SERVICE-INFO

Визуални различия между обтяжни ролки за VAG

Състояние към 11.2009
INA 0046

Снимка 1: Подобрено покритие на канала – позицията # 531 0524 30, която е показана тук, е примерна

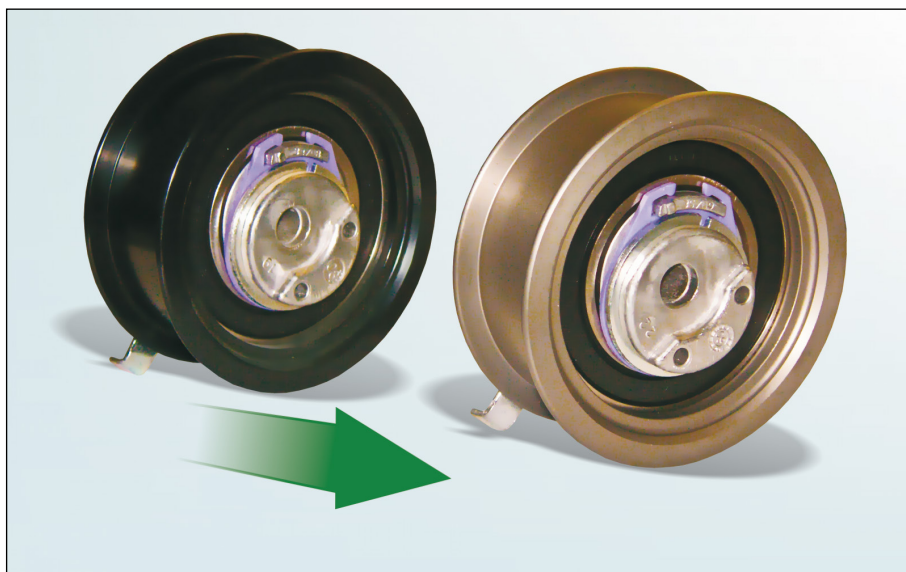
Като част от непрекъснатите ни усилия за подобряване на нашите продукти, покритието на задвижващите колела на специфицираните обтяжни ролки бе модифицирано. Новата повърхност е по-издръжлива от старата конструкция.

В течение на преходната фаза може да поддържаме на склад и двата вида конструкции. И двата варианта отговарят на съответните технически спецификации и могат да бъдат използвани без ограничения.
